**Oggetto:** [ID: 7991] **Procedura di Valutazione di Impatto Ambientale ai sensi dell 'art .23 del D. Lgs 152/2006 relativa al progetto di un impianto agrifotovoltaico, denominato "Ecovoltaico Nurra", di potenza complessiva pari a 144,21 MW, e del le relative opere di connessione al la RTN, da realizzarsi nel Comune di Sassari (SS), località "Gianne Abbas" ed "Elighe longu". Proponente: Sigma Ariete S.r.l. - Autorità Competente: Ministero dell'Ambiente e della Sicurezza Energetica (M.A.S.E.).**  
**Trasmissione osservazioni**

**Opere del Sistema Idrico Multisetoriale Regionale (SIMR)  
Individuazione interferenza con impianto agrifotovoltaico  
denominato "Ecovoltaico Nurra"**

**Oggetto:**                    **Procedura di Valutazione di Impatto Ambientale ai sensi dell 'art .23 del D.Lgs 152 /2006 relativa al progetto di un impianto agrifotovoltaico, denominato "Ecovoltaico Nurra", di potenza complessiva pari a 144,21 MW, e del le relative opere di connessione al la RTN, da realizzarsi nel Comune di Sassari (SS), località "Giuanne Abbas" ed "Elighe longu".- Proponente: Sigma Ariete s.r.l. - Autorità Competente: Ministero della Transizione Ecologica (Mi.T.E.) - [ID: 7991]. - Ric

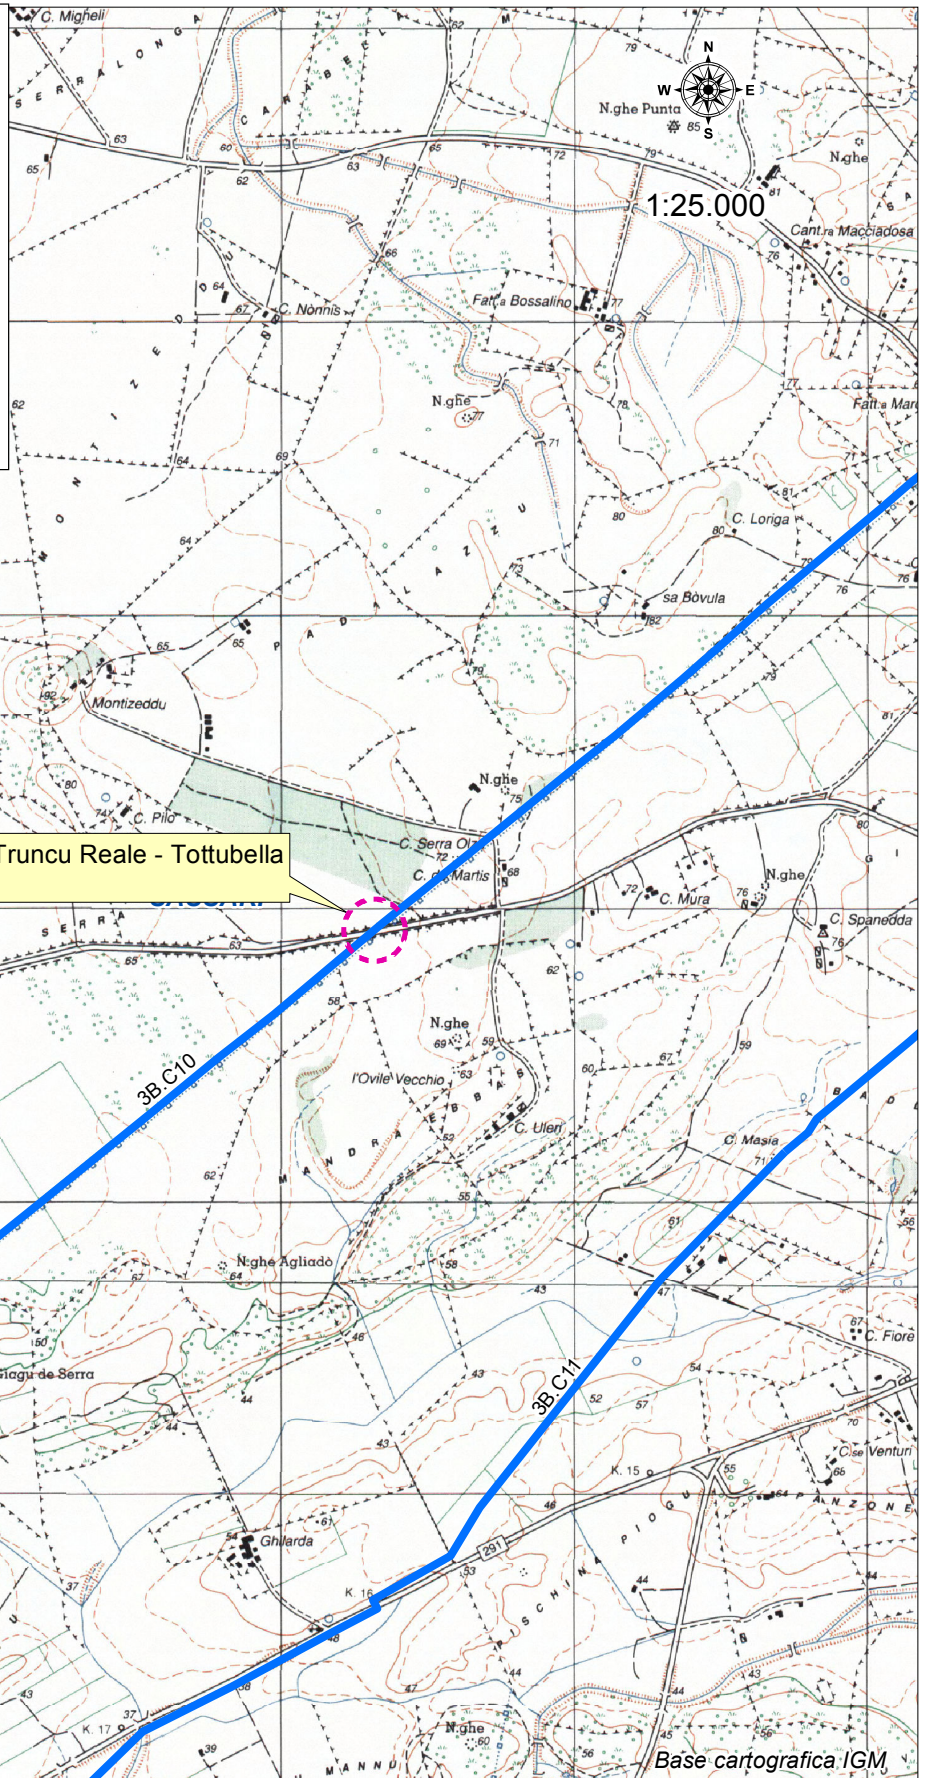
Interferenza con Condotta Truncu Reale - Tottubella  
Dn800 acciaio
